Rapport de contrôle d'installations électriques à basse et à très basse tension

EXEMPLAIRE ORIGINAL		CE RAPPORT ANNULE ET REMPLACE LE RAPPORT 143/2024/63144/01:2	RÉF. 143/2024/63144/01:3
DATE DU CONTRÔLE	23/04/2024	AGENT VISITEUR	
ADRESSE DU CONTRÔLE	Hoogstraat 62 (étage 021) - 1930 Zaventem	TYPE DE CONTRÔLE	Visite de contrôle (6.5.)

RÉF. 143/2024/63144/01:3

Schéma(s) unifilaire(s) de l'installation

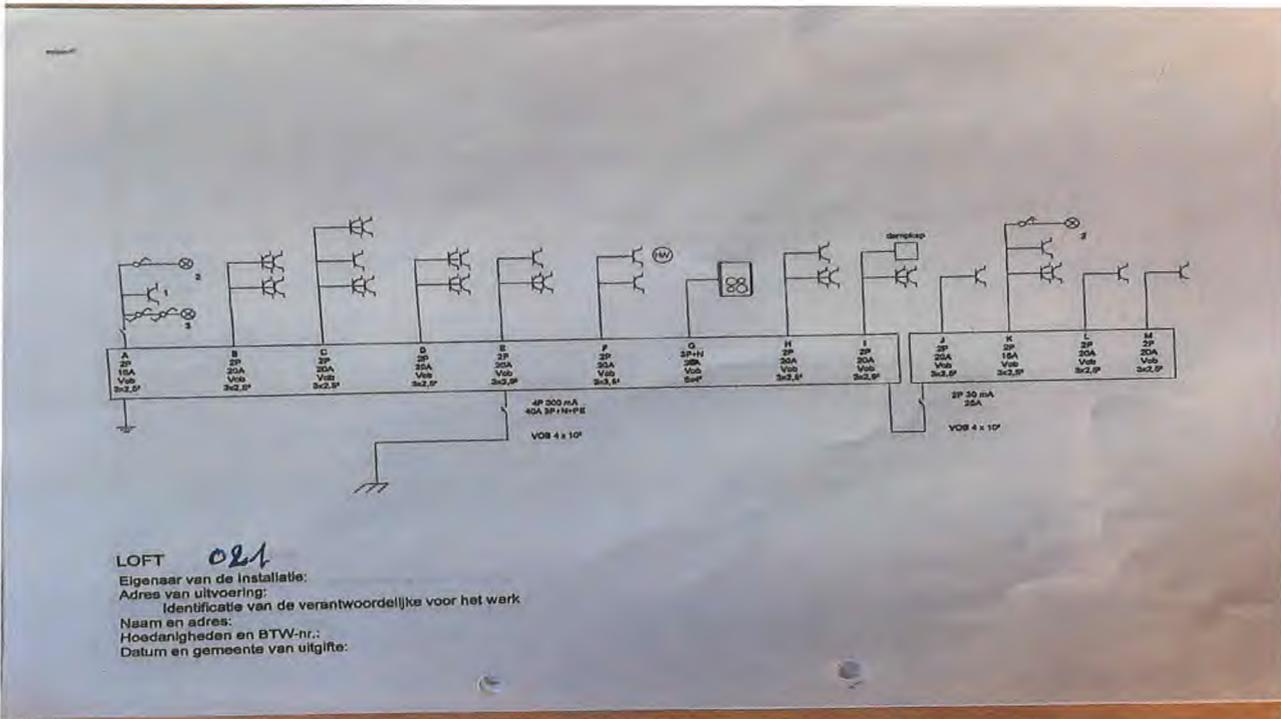
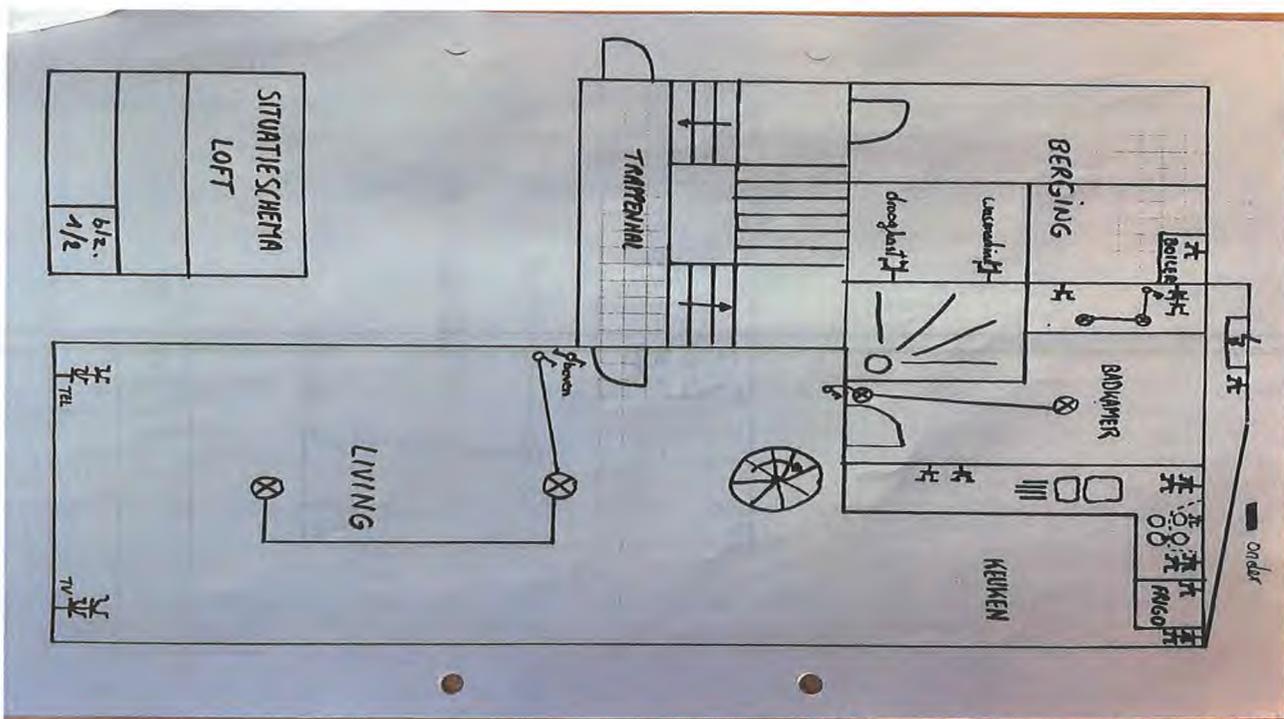
- N'est pas renseigné sur les schémas unifilaires et plans de position l'adresse de l'installation, les coordonnées du responsable des travaux et du propriétaire. Ces derniers devront signer et dater ces schémas. - 3.1.2.;6.4.6.;6.5.7.;9.1.2.

- La correspondance entre les repérages sur le tableau et les schémas n'est pas réalisée correctement. - 3.1.2.;6.4.6.;6.5.7.;9.1.2.
- La couleur bleu clair n'est pas réservée au neutre, ici présent. - 5.1.6.2.

- Du matériel électrique est présent dans un/des volume(s) qui ne lui est/sont pas autorisé(s) de la salle de bains/de douche. - 7.1.5.3.
- Les schémas unifilaires et plans de position ne correspondent pas à la réalité. - 3.1.2.;6.4.6.;6.5.7.;9.1.2.

- Les schémas unifilaires et plans de position ne sont pas conformes. - 3.1.2.;6.4.6.;6.5.7.;9.1.2.

- Les plans et schémas seront à adapter en fonction des travaux de mise en conformité qui seront réalisés.
- Les schémas unifilaires et plans de position doivent renseigner l'adresse de l'installation, les coordonnées du responsable des travaux et du propriétaire. Ces derniers devront signer et dater ces schémas.
